II/116 a III/11614 Srbsko, průtah

Dešťová kanalizace

Změnový list

Název (dílčí) Změny: Změna propustku

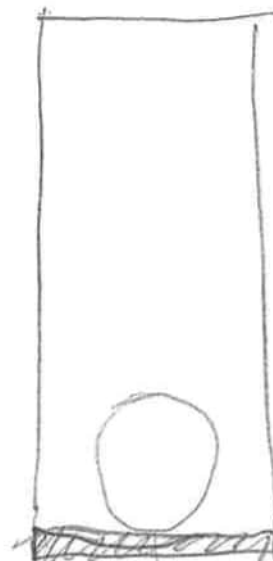
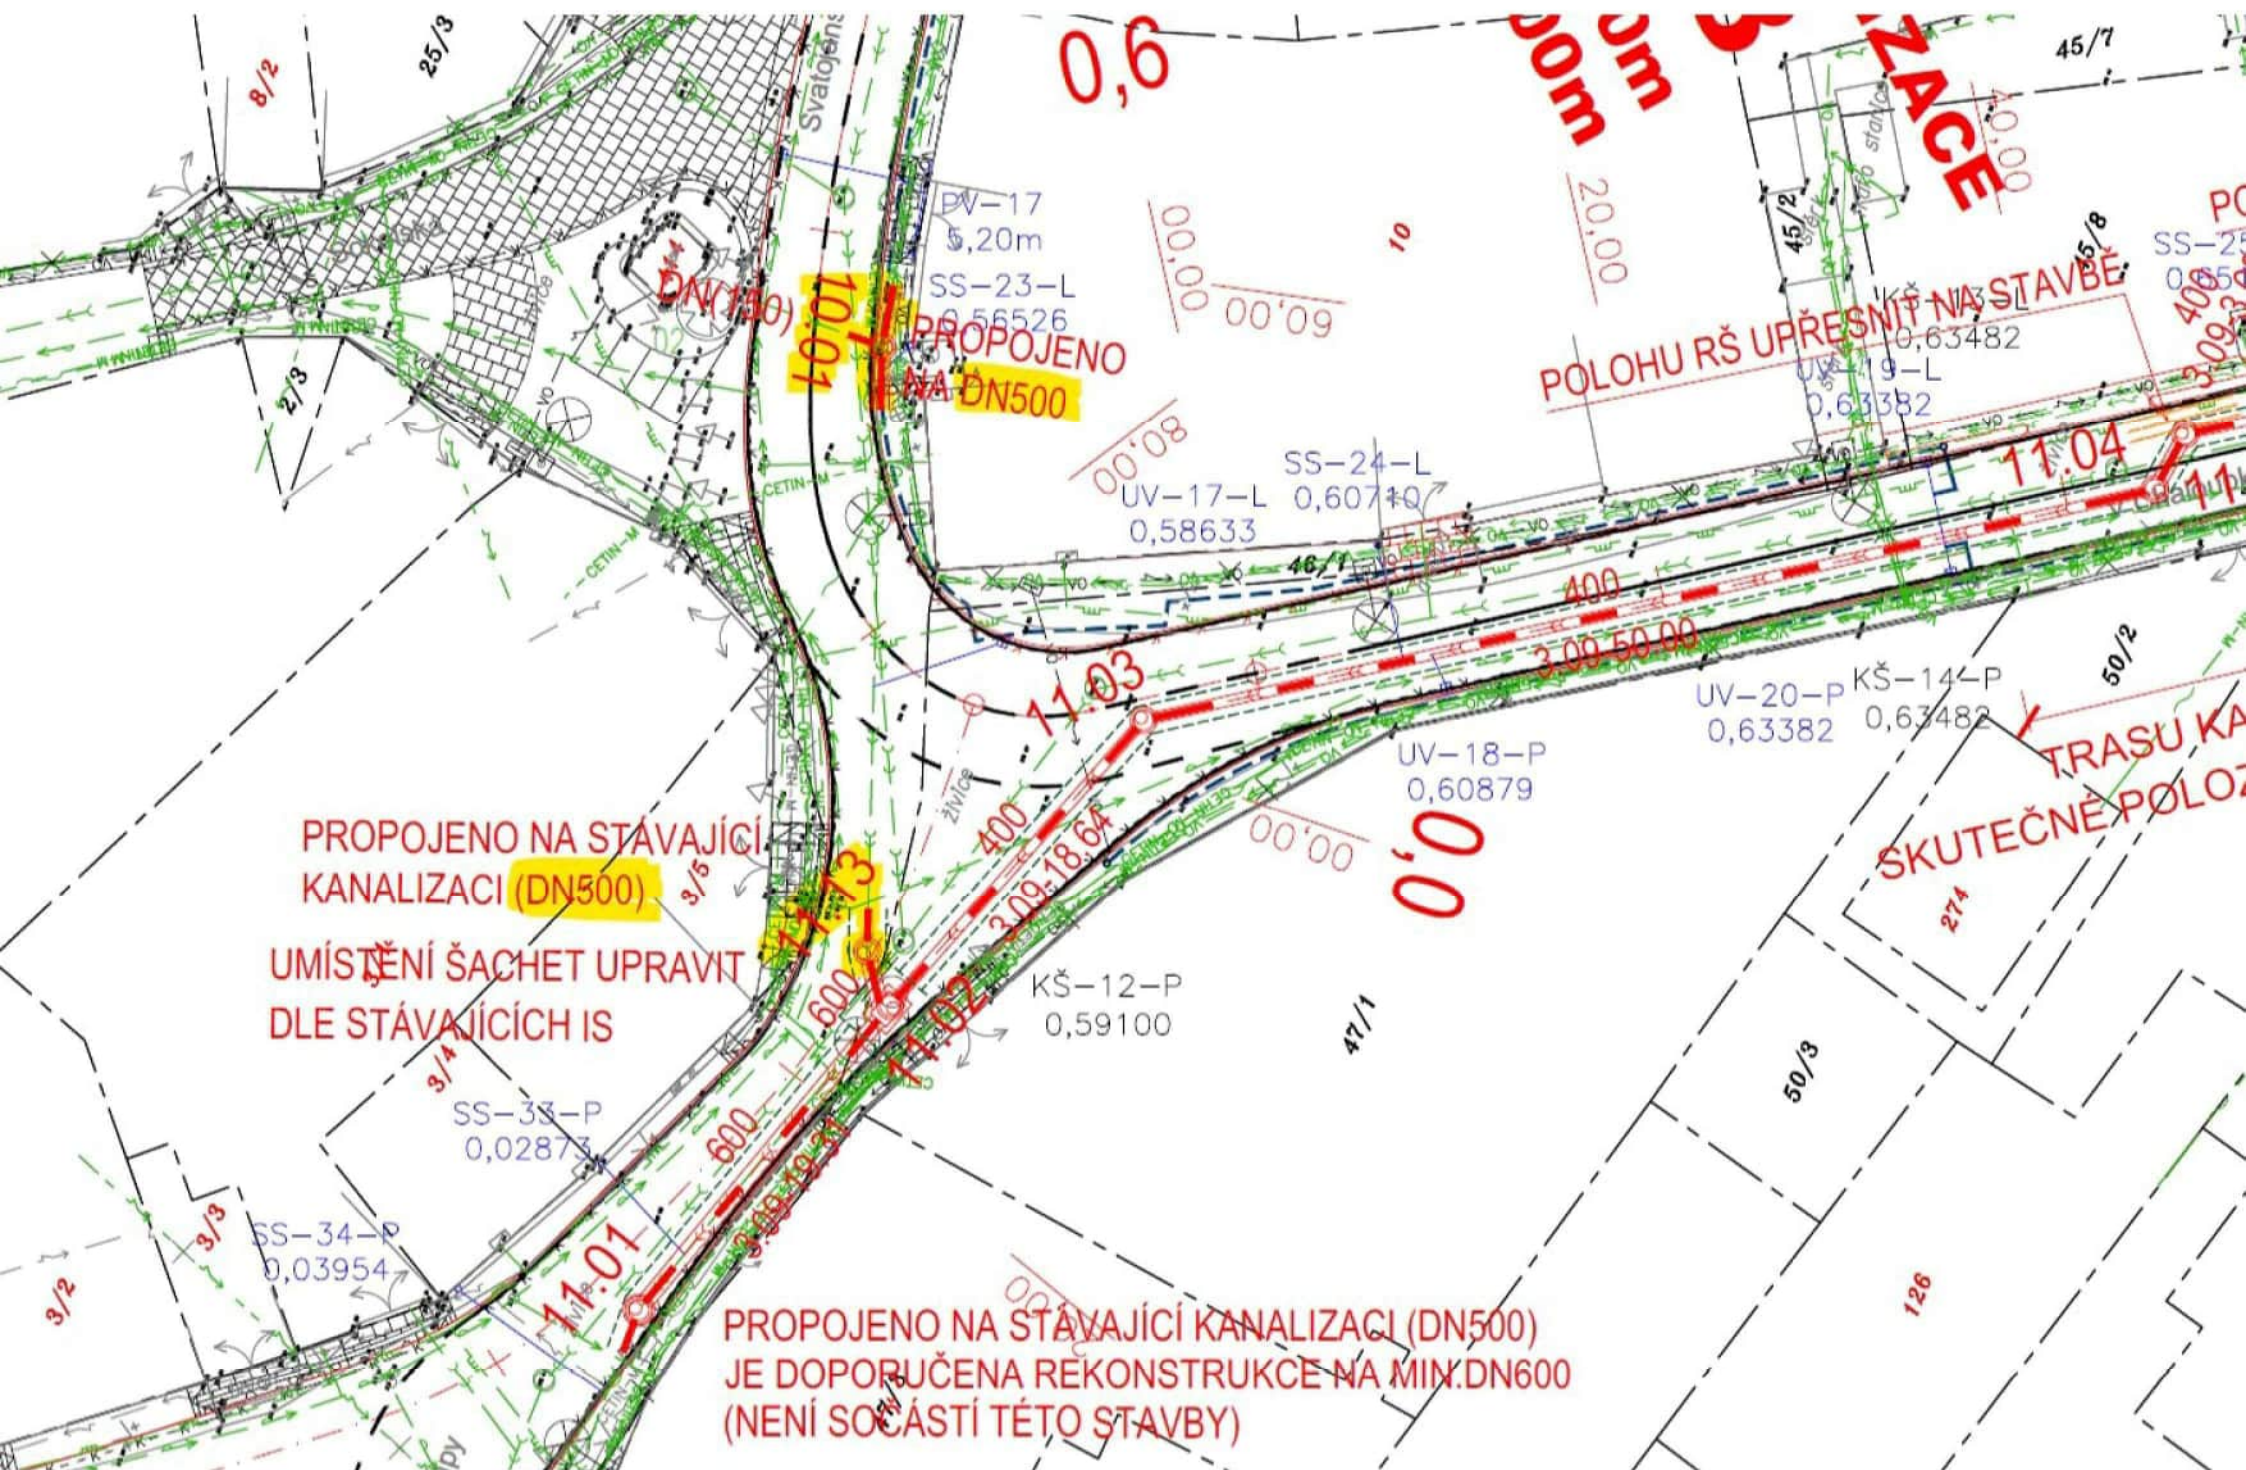
na základě dohody z dnešního KD, zasíláme nákres výškového uspořádání v šachtě Š11.13 (projekt vs. skutečnost).

Oproti projektu je v šachtě Š11.13 výškový rozdíl 65 cm.

Žádáme Vás jako projektanta o povolení provést tuto šachtu jako spádišťovou, s tím, že spodní část spádiště bude provedena z velkých žulových kostek, zbylá část bude vyzděna z cihel Klinker.

Pro pořádek uvádíme, že stávající dešťová kanalizace nemá průměr 500mm, ale 600 mm, s tím, že její spád byl změřen a je 3,0%.

Dobrý den,
souhlasíme s navrženou změnou šachty 11.13.
